**PROJET DE RENOUVELLEMENT URBAIN
QUARTIER DU BOIS DE L'ÉTANG
COMMUNE DE LA VERRIERE**

ZONE D'AMENAGEMENT CONCERTÉE (ZAC) DU BOIS DE L'ÉTANG

**PIECE 1 – LES AVIS EMIS RELATIFS AU DOSSIER DE
CREATION DE LA ZAC**

**Avis délibéré
sur le projet de renouvellement urbain
(NPNRU) du Bois de l'Etang à La Verrière (78)**

Illustration 5 :

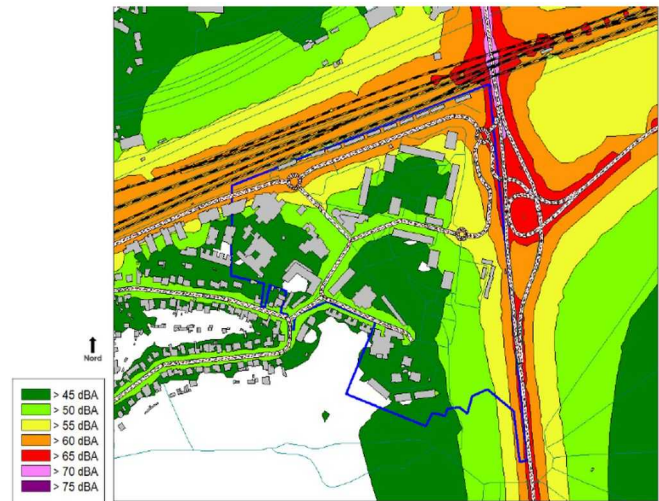
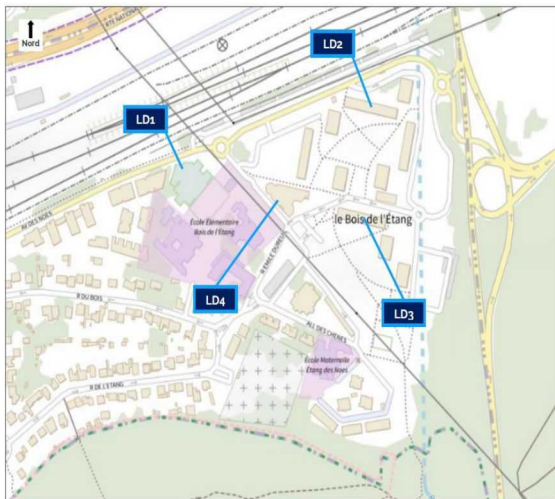
L'Autorité environnementale estime que l'approche de caractérisation est insuffisante pour plusieurs raisons :

- elle s'appuie uniquement sur la réglementation des routes nouvelles ou modifiée - compte-tenu d'une création de voirie au sein du projet - mais n'intègre pas le classement sonore départemental des infrastructures de transport terrestre, qui vise à protéger les habitants de nouveaux logements situés à proximité d'infrastructures bruyantes existantes. La voie ferrée et la RD 58 sont respectivement classées en catégorie 1 et 2 de ce classement sonore et sont donc identifiées territorialement comme particulièrement bruyantes, et des bâtiments d'habitations sont prévus à 50 m et la voie ferrée et 100 m de la RD58, soit au sein des périmètres de protection donnant lieu à une isolation renforcée ;

- la comparaison entre les valeurs mesurées et modélisées en LAeq et les valeurs de niveau sonores issus des cartes stratégiques de bruit arrêtées pour cette zone (concaténées par Bruitparif) présente des écarts très

importants : les cartes présentées par BruitParif indiquent des niveaux de bruit au droit des façades situées le long de la voie ferrée et de la RD 58 supérieurs à 70 dB Lden (et pouvant atteindre 75 dB Lden) donc bien supérieures aux niveaux modélisés par le maître d'ouvrage qui sont compris entre 60 et 65 dB LAeq. De même, considérant le cœur de la Zac, BruitParif indique des niveaux de bruit compris entre 55 et 65 dB Lden quand la modélisation annonce des niveaux plus faibles compris entre 45 et 50 dB Lden ;

- les pics de bruit ferroviaires n'ont pas été correctement caractérisés : l'étude acoustique présentée en annexe précise (p.14) que le niveau moyen au passage des trains est de 67dB LAeq. Cette caractérisation est insuffisante : elle ne traduit ni du nombre d'occurrences ni des niveaux maximaux réellement au passage des trains.

- réévaluer et compléter la caractérisation des niveaux de bruit actuels et futurs auxquels sont exposés tous les bâtiments notamment ceux situés le long des voies bruyantes (voie ferrée et RD 58) en tenant compte des pics de bruit ferroviaires et des indicateurs énergétiques moyennés réglementaires (Lden et Lnight), et de justifier les écarts avec les valeurs des cartes stratégiques de bruit ;
- mettre en œuvre une démarche d'évitement et de réduction (par ex. mur anti-bruit) afin de réduire l'exposition aux nuisances sonores des futurs immeubles, y compris fenêtres ouvertes, en prenant en compte les pics de bruit ferroviaires et l'impact des démolitions.

Illustration 9 : Carte d'implantation des sondages sur le site du projet
(source : p. 64, Étude d'impact, pièce 03)

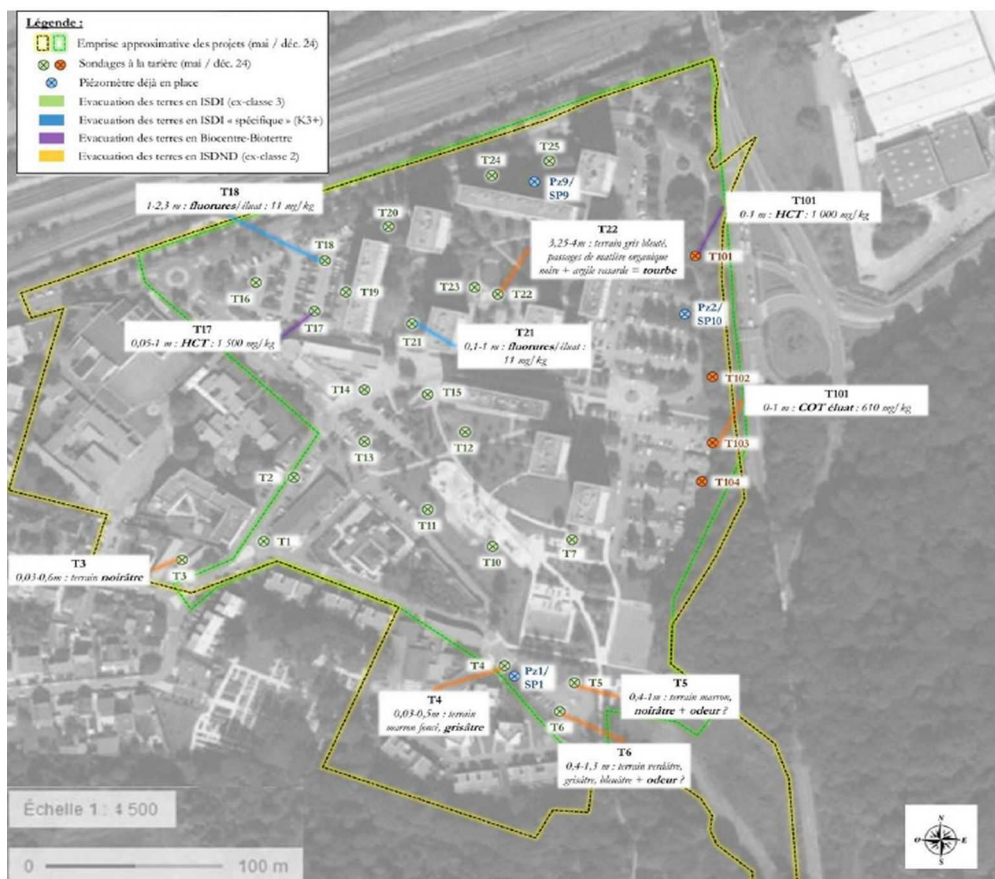
L'Autorité environnementale note que certains secteurs de la Zac n'ont jamais fait l'objet d'investigations in situ comme les secteurs situés à l'est et au sud-ouest tous deux concernés par des publics sensibles. Le secteur est concerne notamment le parc et les espaces de jeux pour les enfants tandis que le secteur sud-ouest est concerné par l'implantation du groupe scolaire (une école maternelle et une école primaire).

L'Autorité environnementale demande donc que les investigations soient poursuivies, en particulier sur les secteurs devant accueillir des personnes sensibles (groupe scolaire et espaces de jeux du parc) afin de garantir la compatibilité du sol et du sous-sol avec, d'une part, la sécurité des salariés en phase chantier et, d'autre part, avec les usages futurs en phase exploitation.

Il est de plus demandé que soient réalisés un plan de gestion ainsi qu'une étude quantitative des risques sanitaires (EQRS) assortie d'une analyse des risques résiduels (ARR) « prévisionnelle et validée », se basant sur des analyses de fonds de fouilles (à la base des zones excavées suite à dépollution mécanique ou réalisation des fondations et des sous-sols).

- poursuivre les investigations de pollution des sols, dans les secteurs est et sud-ouest devant accueillir des populations sensibles (crèches et écoles, secteurs de jeux du parc) ;
- mettre en œuvre les mesures de vérification et de suivi des risques sanitaires et résiduels et de mettre en place un plan de gestion en vue de garantir la compatibilité des sites avec l'accueil d'usages sensibles au titre de la circulaire du 8 février 2007.

Illustration 10 : Implantation des servitudes d'utilité publique sur le site du projet : lignes THT, gazoduc et oléoduc (source : p. 208, Étude d'impact, pièce 03)

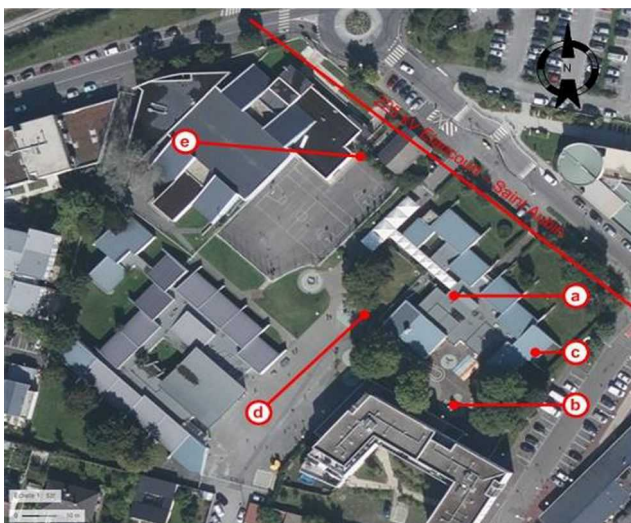
- analyser l'impact de l'enfouissement de la ligne THT le long de la RD 58 sur les logements réhabilités et nouvellement construits compte tenu de la faible distance les séparant ;
- mettre en œuvre et assurer le suivi des plans de contrôle et de surveillance des champs électromagnétiques des lignes THT enterrées.
